標 題 1G-FE (VVT-i付) データモニター参考値訂正のお知らせ

1998年8月以降のクラウン・マークII・チェイサー・クレスト及びアルテッツァに搭載されている1G-FE (VVT-i付) エンジンにおいて、データモニターの参考値に誤りがありましたので訂正致します。

標 題 マークII、チェイサー、クスタ修理書／追補版内容訂正・追加のお知らせ

マークII、チェイサー、クスタ修理書／追補版（品番 62190 1998年8月発行）の内容に訂正・追加がありましたのでお知らせ致します。

S2000による点検

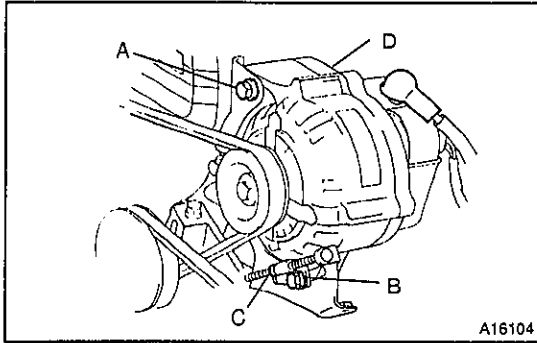
部位 P EN-11 エンジンコントロールシステム

スロットルNo. 1センサーのECUデータモニターの参考値に誤りがありましたので訂正いたします。

2. ECUデータモニター マークII
基準値 と

項目名	項目名解説	点検条件	参考値	異常時の主な点検項目
スロットル (No.1) センサー開度 (THPS)	スロットルNo.1センサーの開度を表す 表示範囲：0～100%	スロットルバルブ全閉時	8～16%	VC、VTA電圧
スロットル (No.1) センサー開度 (THPS)	スロットルNo.1センサーの開度を表す 表示範囲：0～100%	スロットルバルブ全開時	76～84%	VC、VTA電圧
スロットル (No.1) センサー開度 (THPS)	スロットルNo.1センサーの開度を表す 表示範囲：0～100%	スロットルバルブ全閉→全開	連続して変化	VC、VTA電圧

部位 PEM-11 パーシャルエンジンASSY構成図 部変更

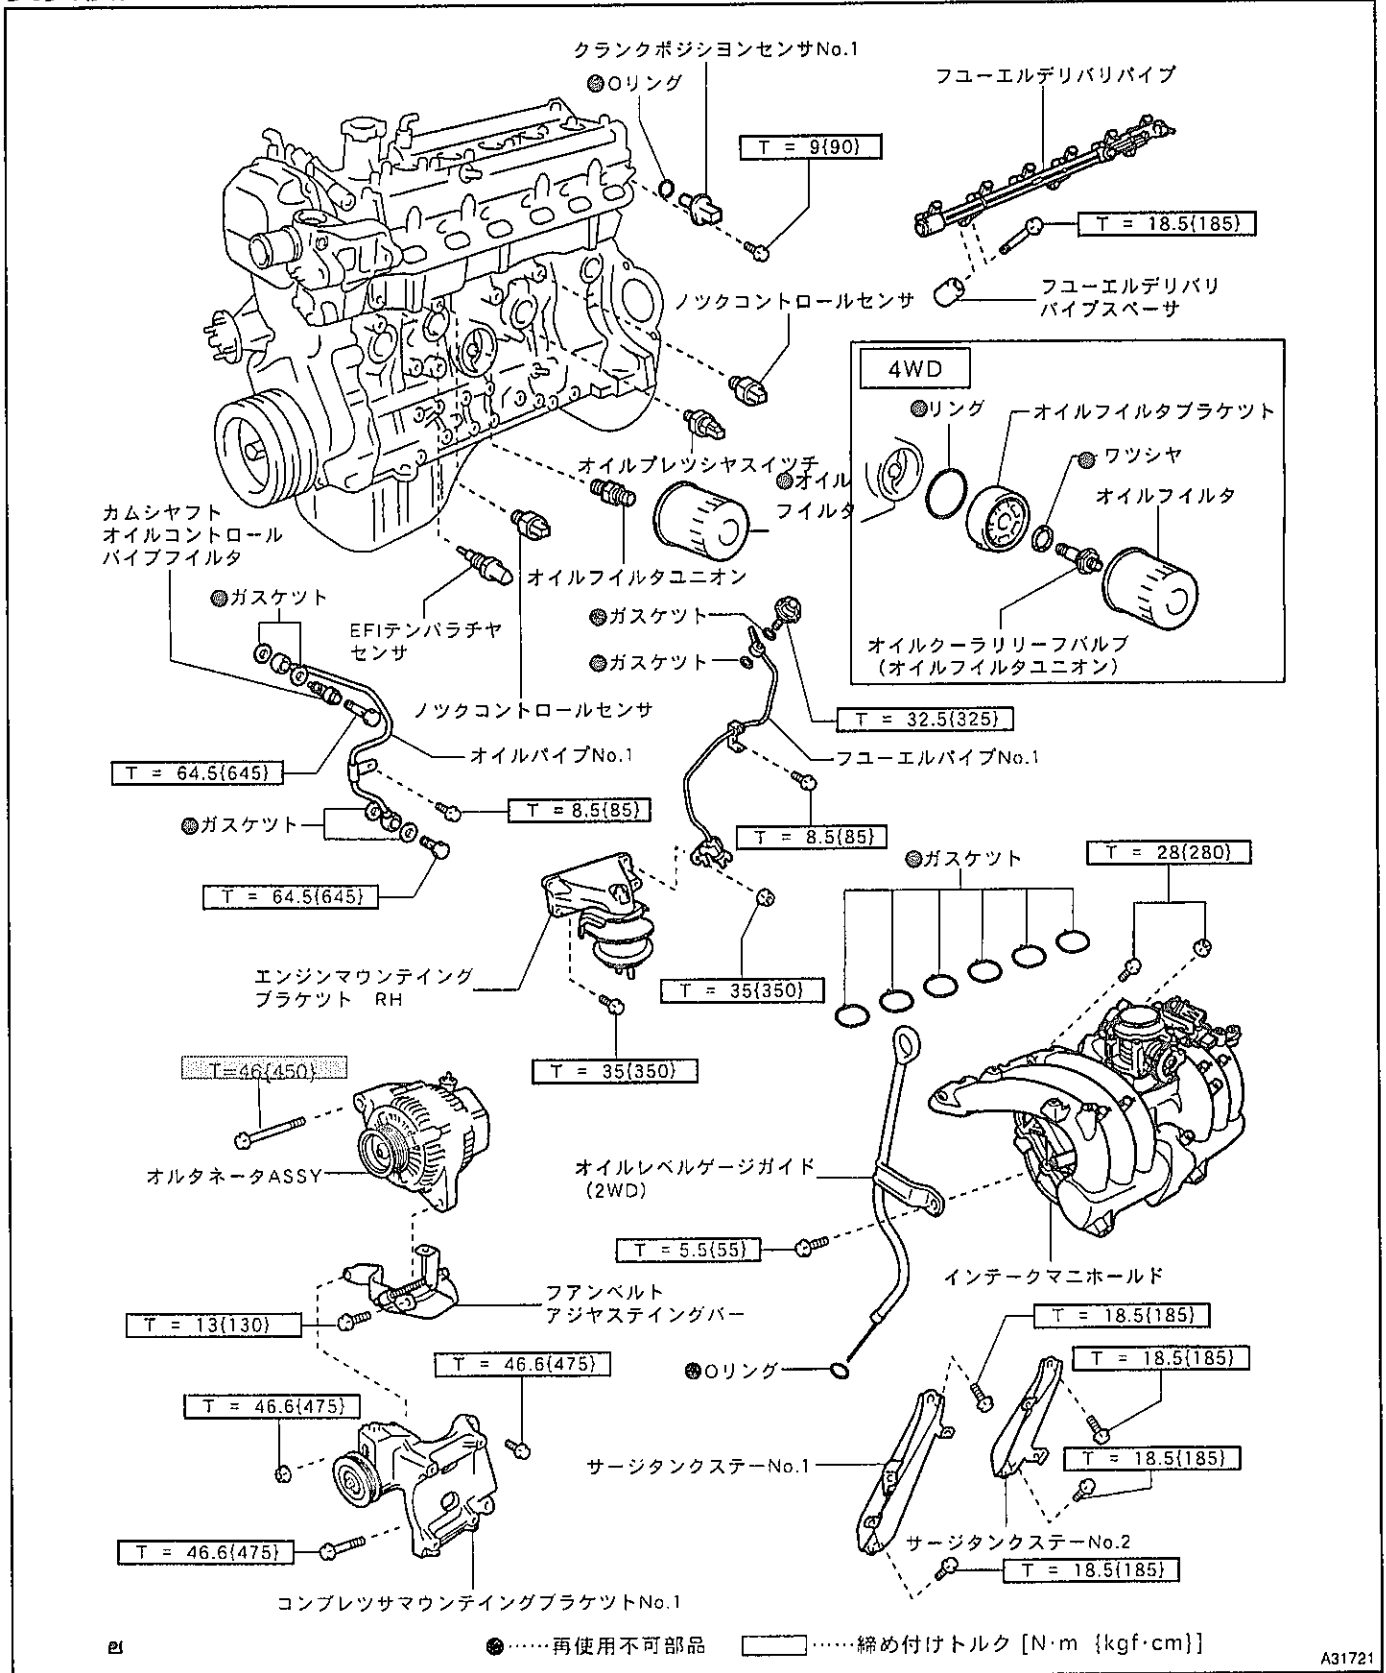
1G-FEエンジンのオルタネータスルーボルトが(8T→11T+表面処理)変更になりましたのでオルタネータスルーボルト用ナットの締め付トルクを変更しました。
